HTTR の設工認(第 2 回及び第3回)申請に係る
記載の見直しについて

令和 2 年 7 月 6 日

日本原子力研究開発機構 大洗研究所

高温工学試験研究炉部

熱感知器：60m²

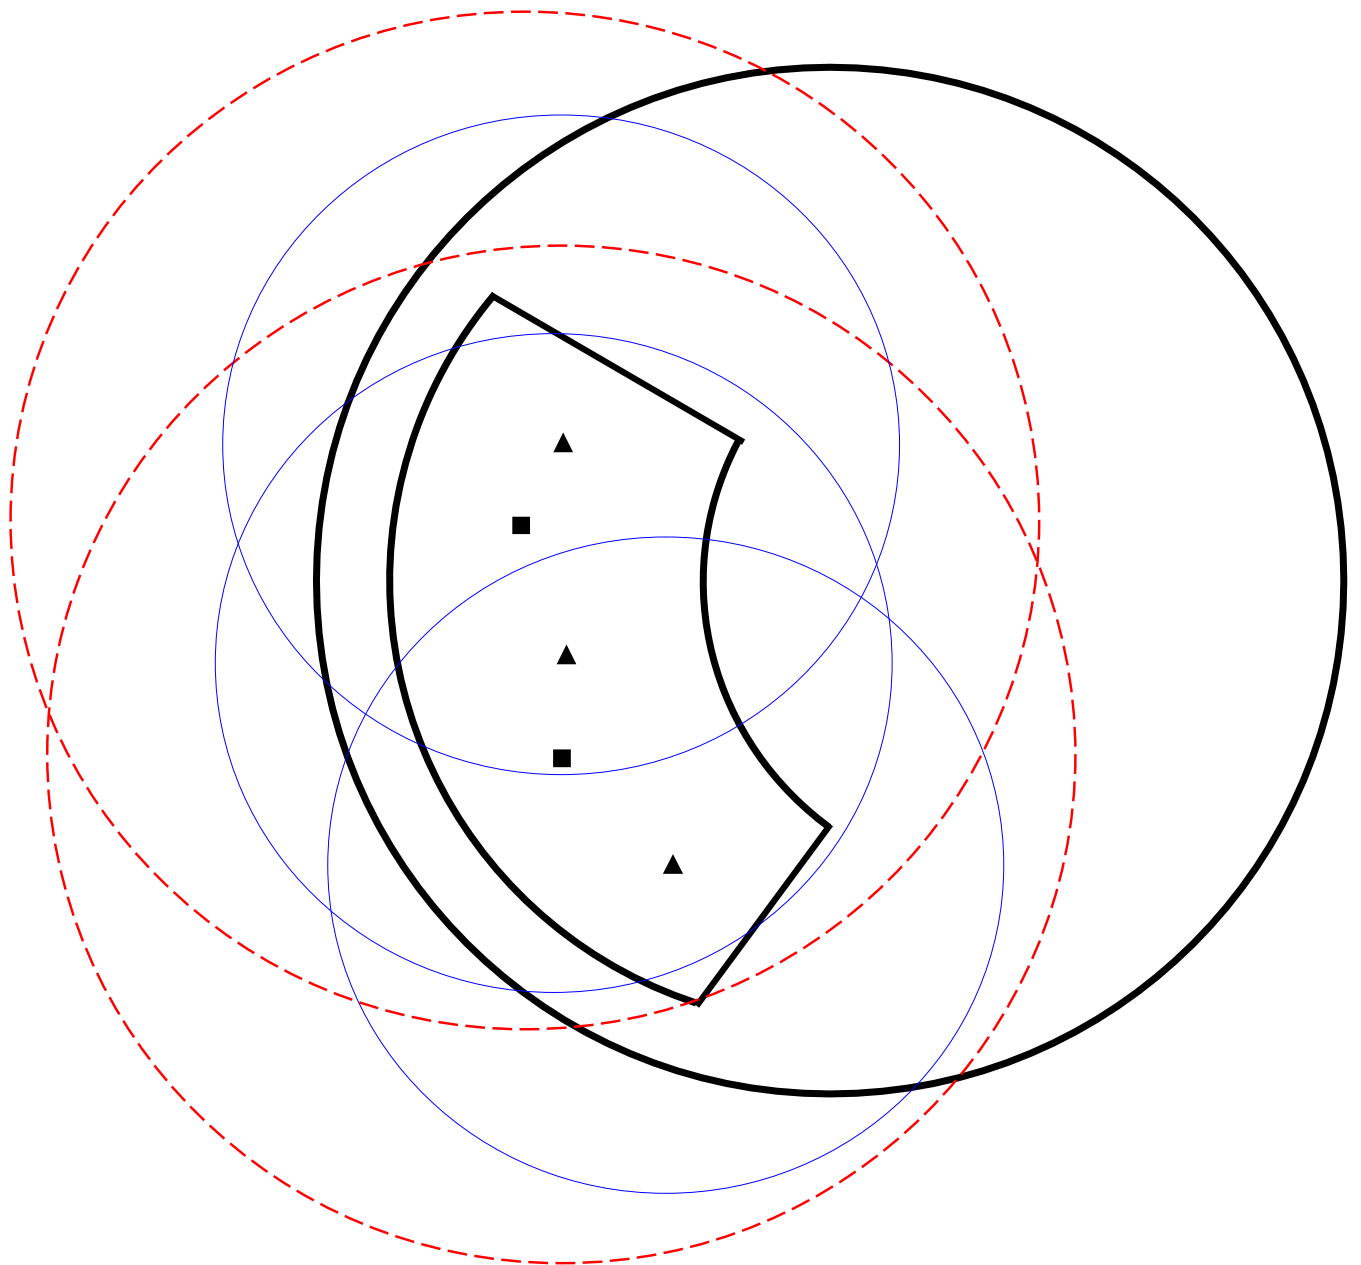
火災感知器について、消防法に定める感知器の感知範囲が火災区画床面積に対して網羅できていることを明確化する。
